RJ45 パッチケーブル 樹脂成型箇所形状・材料変更のお知らせ

この度、産業用イーサネット用 RJ45 パッチケーブル”Cabinet Line” の樹脂成型箇所の形状・材料を変更させていただきました。

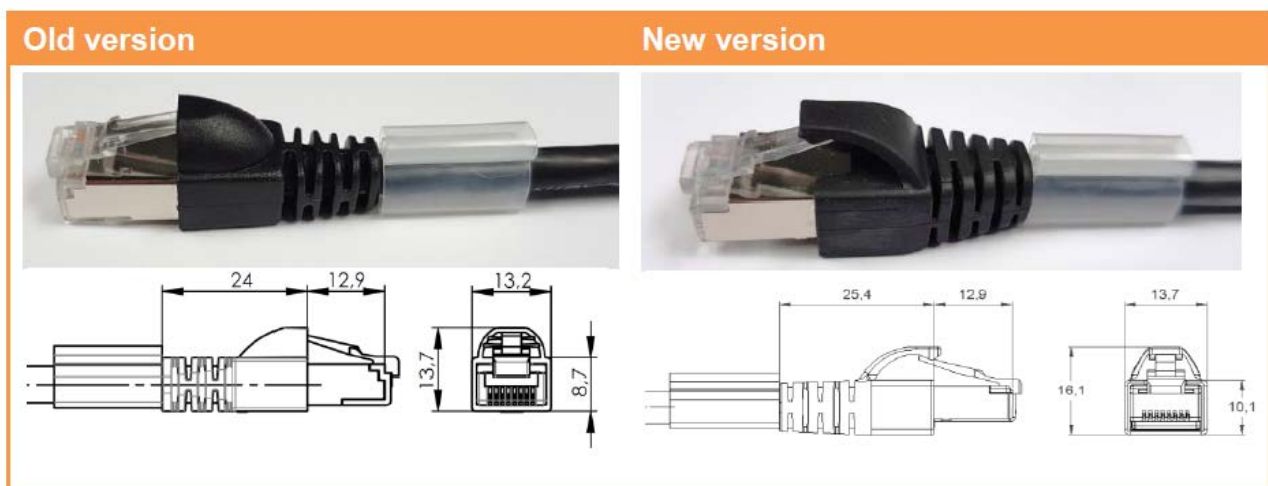
- RJ45 コネクタの樹脂成型箇所形状変更いたします。(上記写真・外形図をご参照)
 - RJ45 コネクタの樹脂成型箇所の材質を PVC から PUR に変更致します。
 - ハーネス後にケーブル印字を追加し、識別性を向上致します。
 - 上記以外の技術的仕様に関しては、旧バージョンと同じ試験条件を満たします。
 - 新旧タイプで多少の色ずれが発生することがあります。
- ※ その他、電氣的仕様、品番、型式等の変更はありません。
